Zeichen: BG40-2024-899-20460-00
(bitte immer angeben!)

Datum: 15. Februar 2024

**Aufstellung eines Bebauungsplanes für eine Photovoltaik-Freiflächenanlage
„Höhniger Heck und Platte“ der Ortsgemeinde Kreimbach-Kaulbach
Frühzeitige Beteiligung der Behörden und sonstigen Träger öffentlicher Belange
gemäß § 4 Abs. 1 BauGB**

Anlage 1: Lageplan NSP – Auszug aus Plan 349988B1

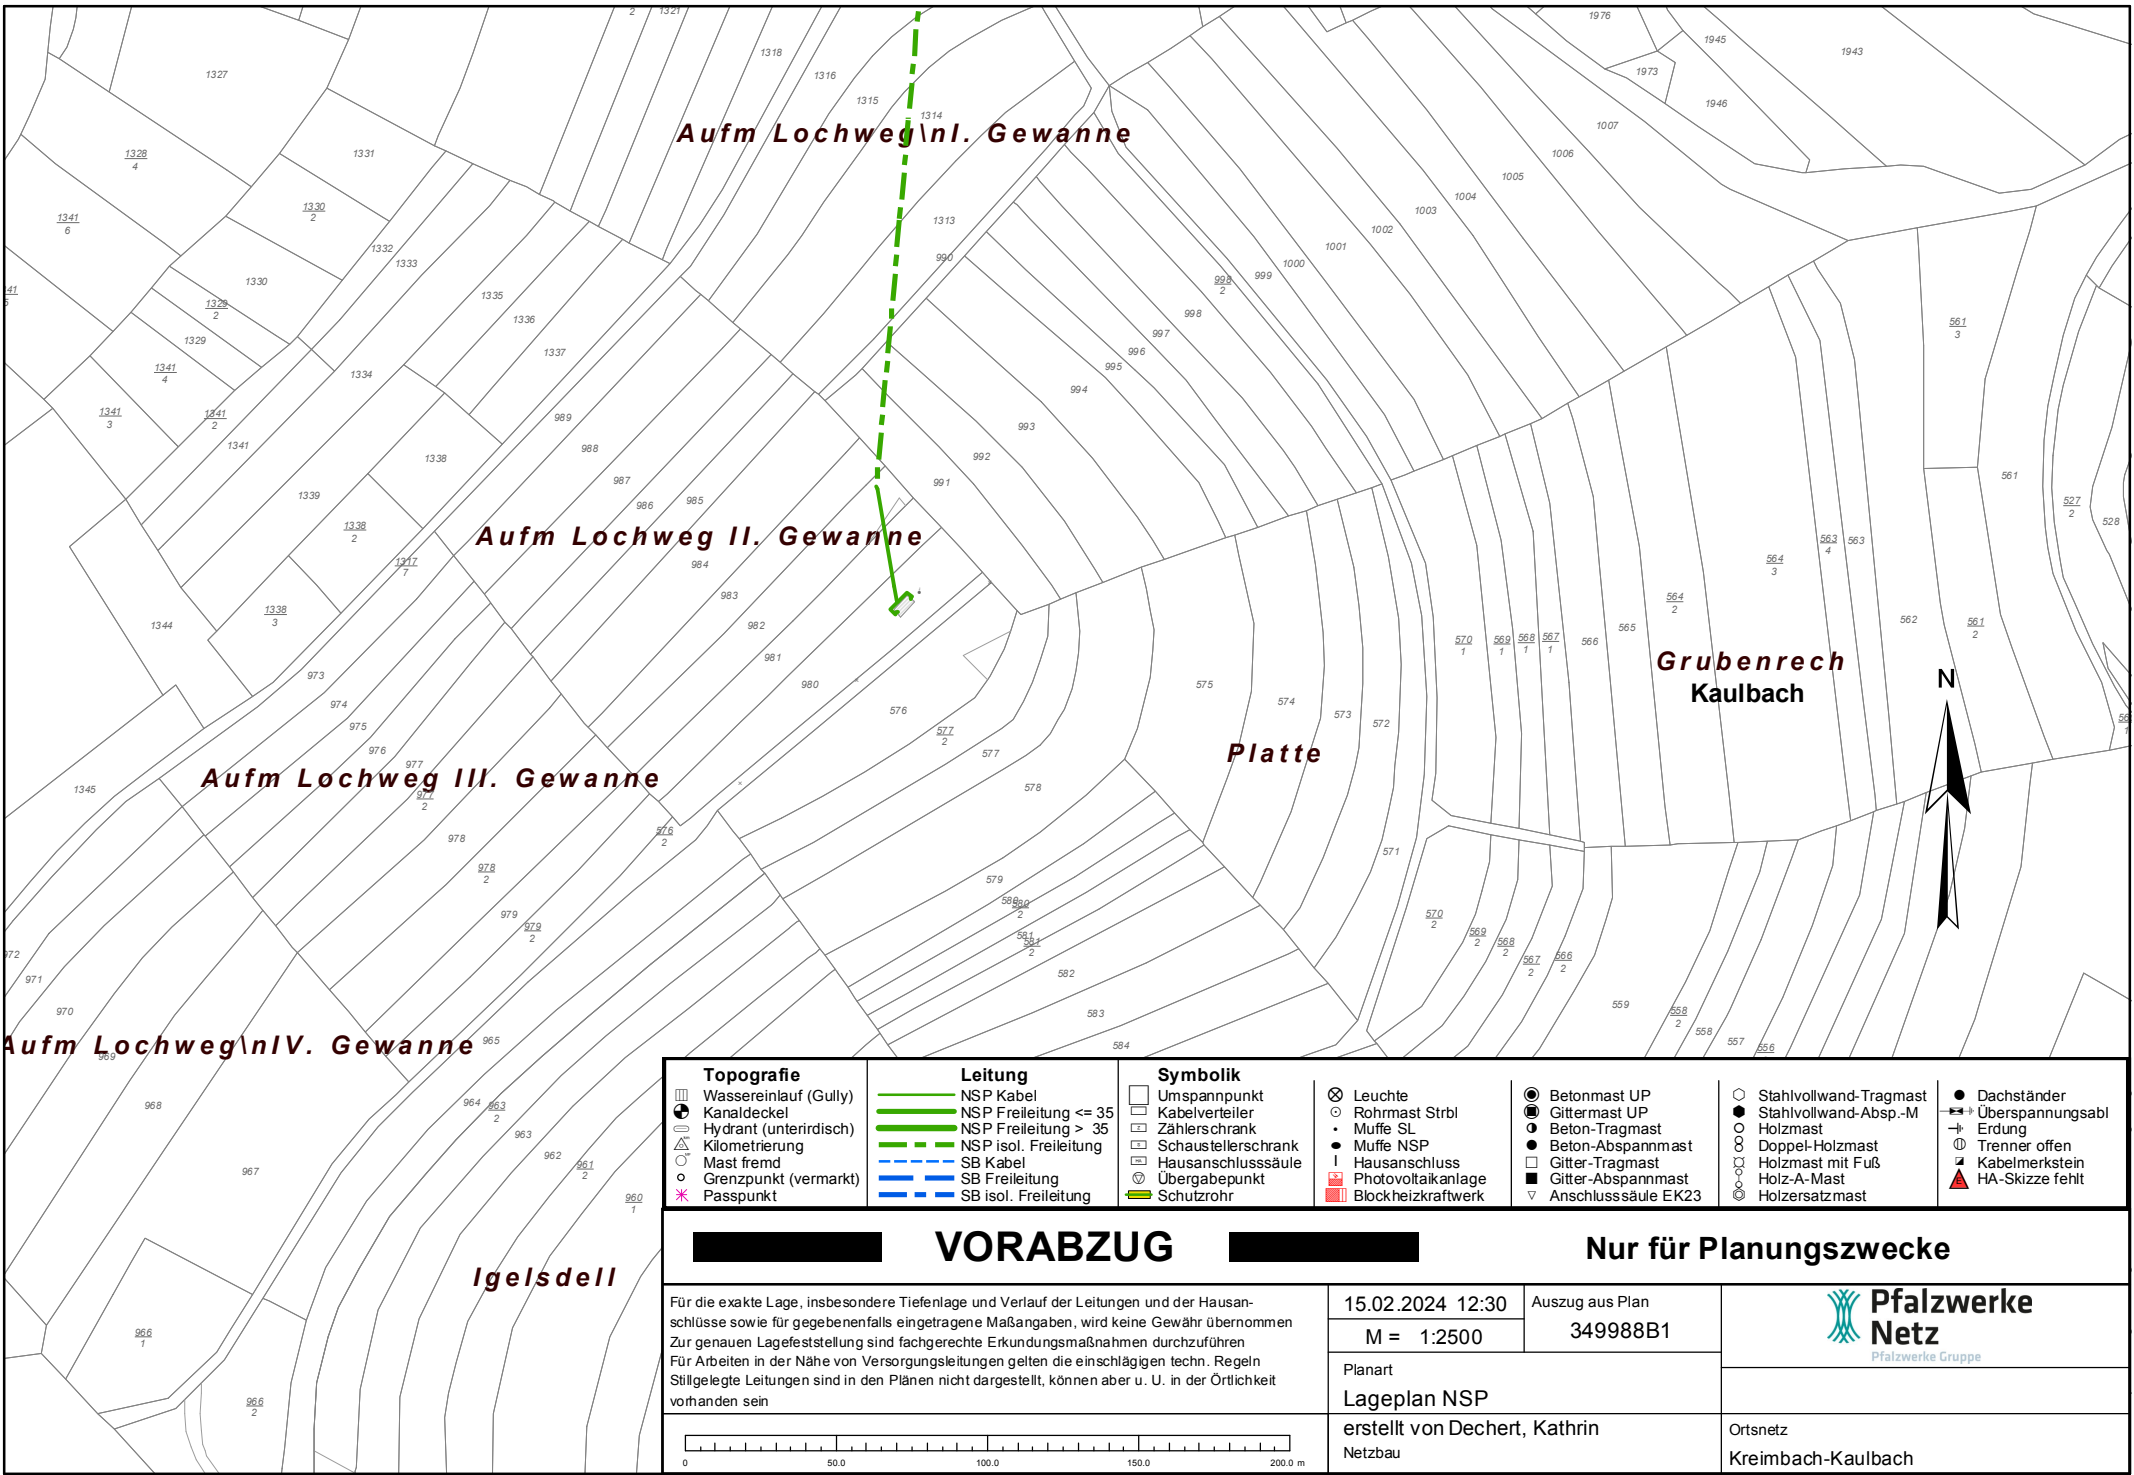
Ifd. Nr.	Versorgungseinrichtungen der Pfalzwerke Netz AG
1	0,4-kV-Niederspannungsfreileitungen (Ortsnetz Kreimbach- Kaulbach)

Die Versorgungseinrichtungen lfd. Nr. 1 bedarf keiner zeichnerischen Berücksichtigung in der Planzeichnung zum Bebauungsplan.

Im Plangebiet befindet sich eine oberirdische 0,4-kV-Niederspannungsfrei-Leitung, die in der Planzeichnung informatorisch nicht ausgewiesen ist.

Die tatsächliche Lage dieser Versorgungseinrichtung ergibt sich allein aus der Örtlichkeit. Das Erfordernis von Maßnahmen zur Sicherung/Änderung dieser Versorgungseinrichtung im Zusammenhang mit Erschließungs- und Baumaßnahmen ist frühzeitig mit dem Leitungsbetreiber abzuklären. Der Träger der Versorgung des Plangebiets mit elektrischer Energie ist für Planung und Bau zur Erweiterung/Anpassung des bestehenden Leitungsnetzes frühzeitig über den Beginn und Ablauf der Erschließungs- und Baumaßnahmen zu unterrichten.
